NFD発第3338号

核燃料物質使用変更許可申請書

核燃料物質使用変更許可申請書新旧対照表

図 2-2 廃棄物セル内温度監視システムの配置図

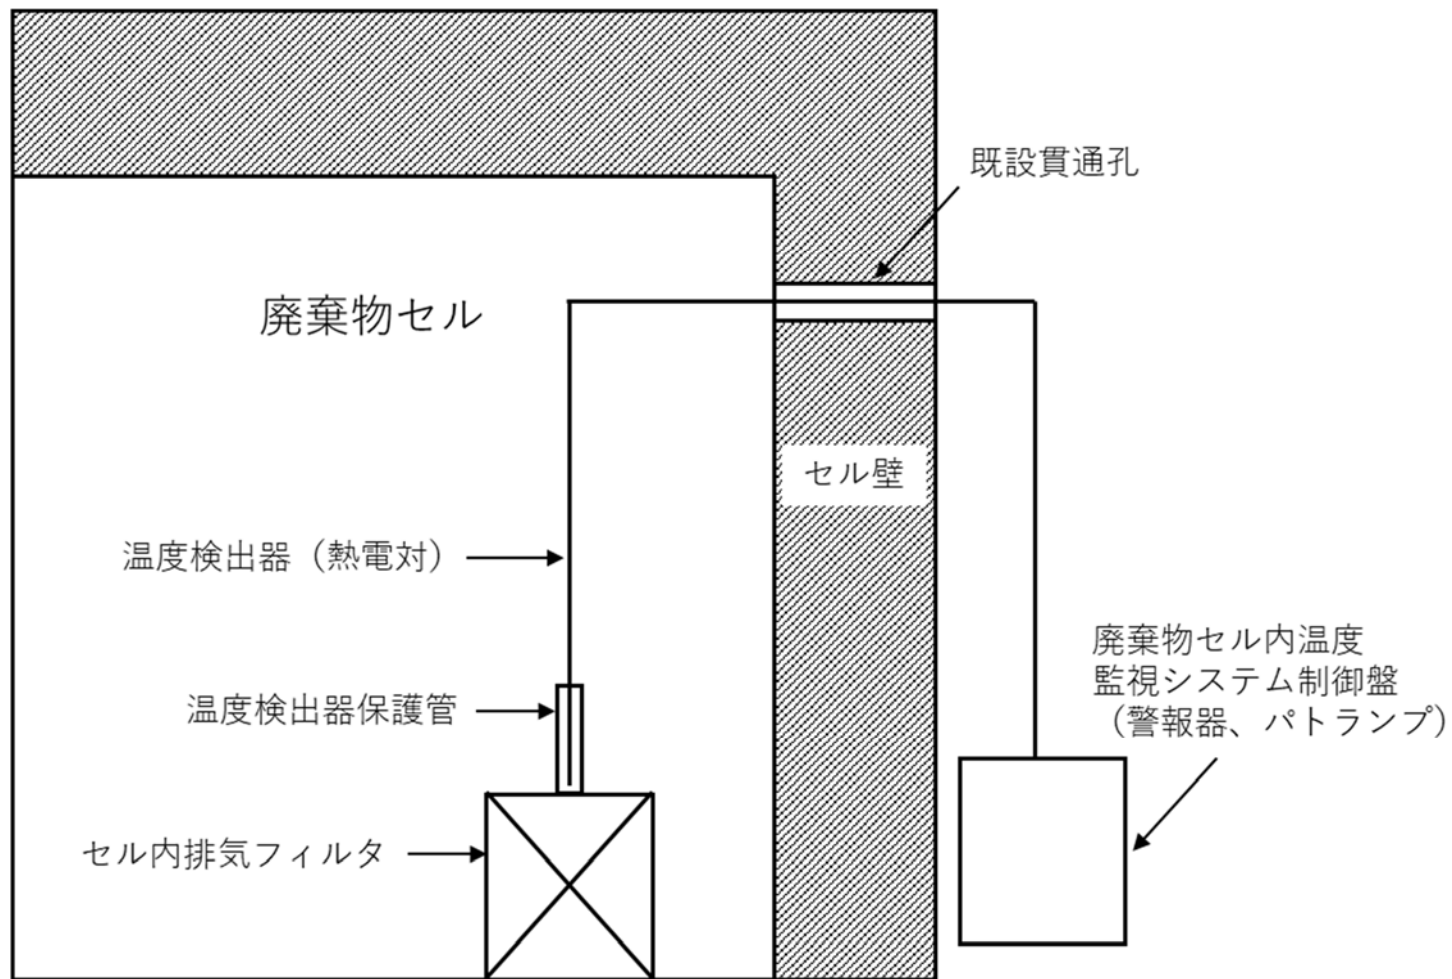
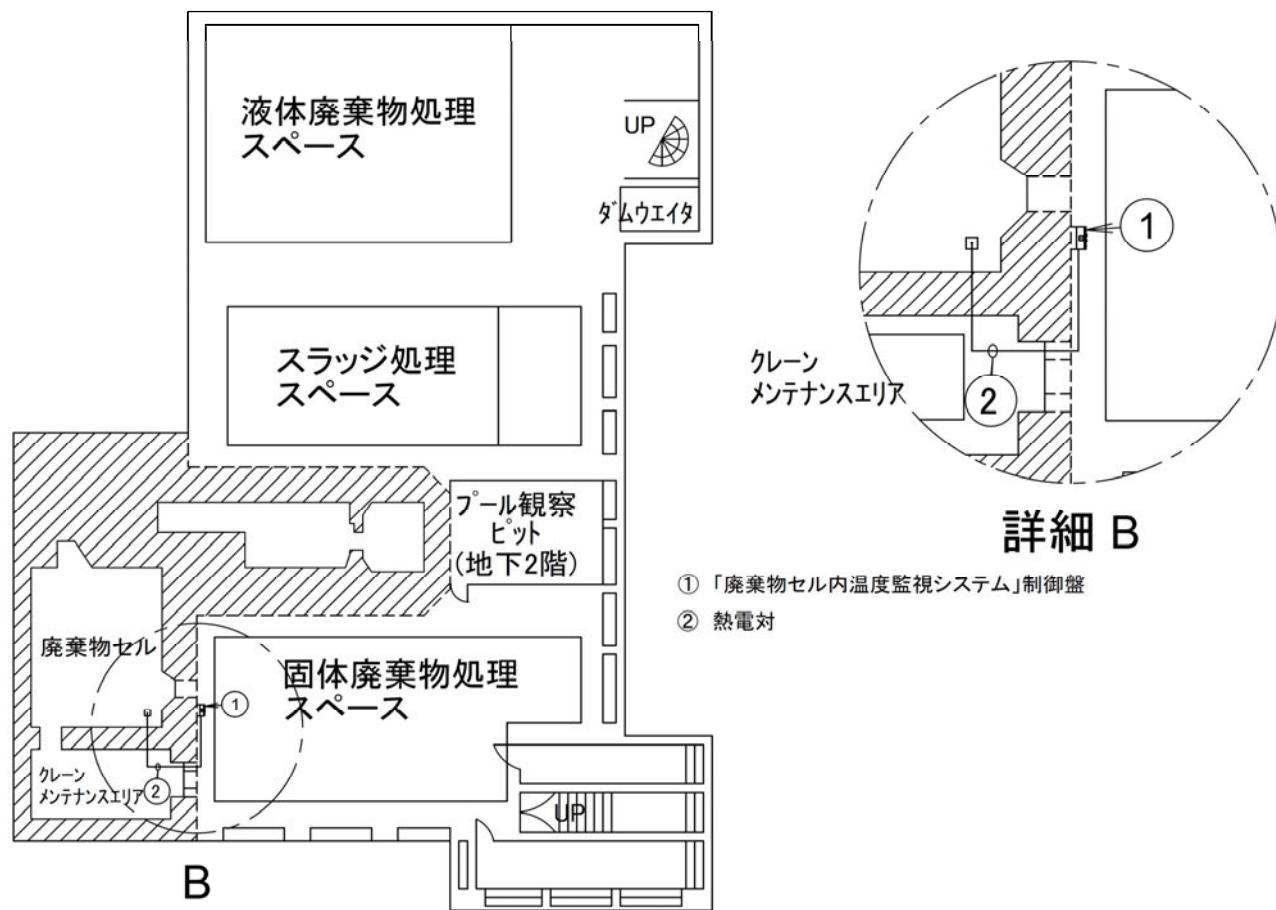
新たに設置する廃棄物セル内温度監視システムの概要及び配置図をそれぞれ図 2-1 及び図 2-2 に示す。廃棄物セルの外から内部に通線する熱電対は、廃棄物セル外に設置した警報設定器に接続する。廃棄物セル内の熱電対先端温度が警報設定器の設定温度を超えると、ブザーが吹鳴するとともにパトランプが点滅する仕組みとする。熱電対は、耐放射線性や防火性を有するものとする。また、温度測定箇所は、セル内で閉じ込め機能上最も重要な排気ダクトに接続された排気フィルタ近傍とし、熱電対先端を同部に設置する。

熱電対を固定するための温度検出器保護管をセル内排気フィルタ上面に、熱電対は、セル壁に設けられた既設貫通孔を通して固体廃棄物処理スペースから必要な長さだけクレーンメンテナンスエリアに挿入し、そこに待機した作業者がその熱電対の先端を廃棄物セル内に導入する。廃棄物セル外の作業者がマニピュレータを用いてその熱電対の先端をセル内排気フィルタ上面に設置した温度検出器保護管に挿入する。

図 3-1. ワイヤ放電加工機の図面

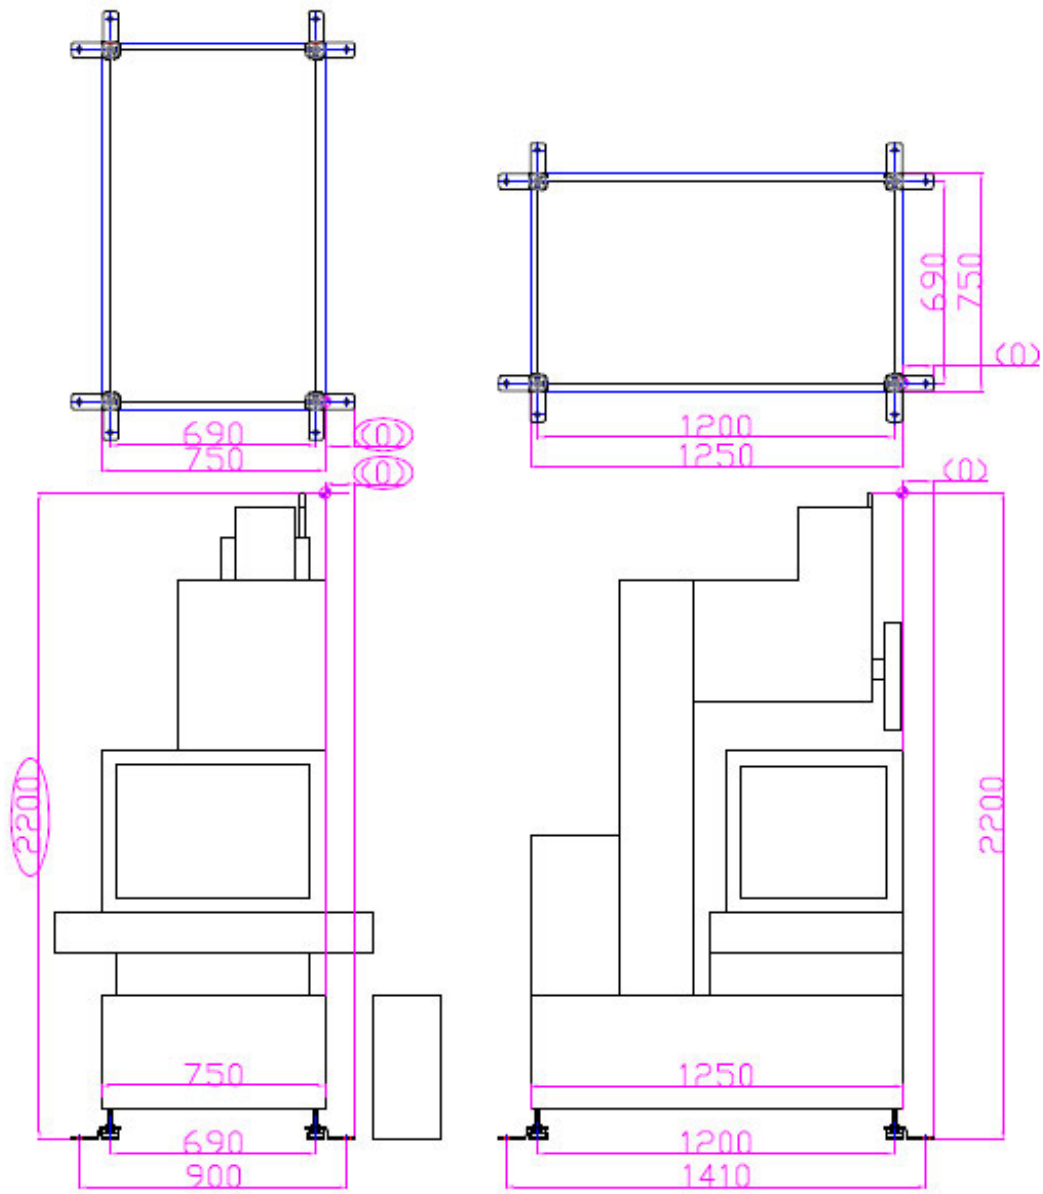
ワイヤ放電加工機は、4本のアジャスターボルト（M16）で支える構造であり、アジャスターボルトに耐震用金具を設置しコンクリート床面にあと施工アンカー及びボルトで固定し、負圧用ボックス内に設置される。負圧用ボックスは、コンクリート床面にあと施工アンカー及びボルトで固定する。本耐震計算書では、地震発生時にワイヤ放電加工機及び負圧用ボックスを固定するボルトに生じるせん断応力及び引張応力とボルトの短期許容せん断応力及び短期許容引張応力との比較によって耐震強度を評価する。ワイヤ放電加工機の図面を図3-1、負圧用ボックスの図面を図3-1に示す。なお、負圧用ボックスの重量は、余裕をもって1.3倍で計算を行った。

図 4-2 変更後のハンマ

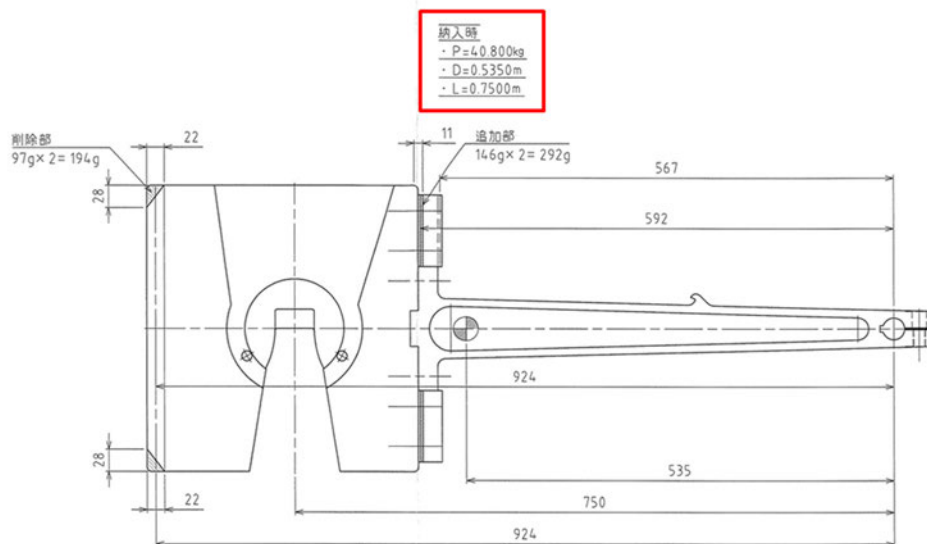
シャルピー衝撃試験装置のハンマの仕様変更に伴い、シャルピー衝撃試験装置の耐震検査を再評価する。シャルピー衝撃試験装置の外形を図 4-1 に、変更後のハンマ仕様を図 4-2 に示す。ハンマの仕様変更により、装置外形寸法等に変更は無いが、装置重量が当初の重量から 0.14 kgf 増加して 943.14 kgf となった。そこで、重量増加後の耐震評価によって地震時に装置が転倒しないことを示す。また、本装置はホットラボ施設鉄セル No. 4 の床面にボルトで設置するため、固定に用いるボルトの強度によって評価する。
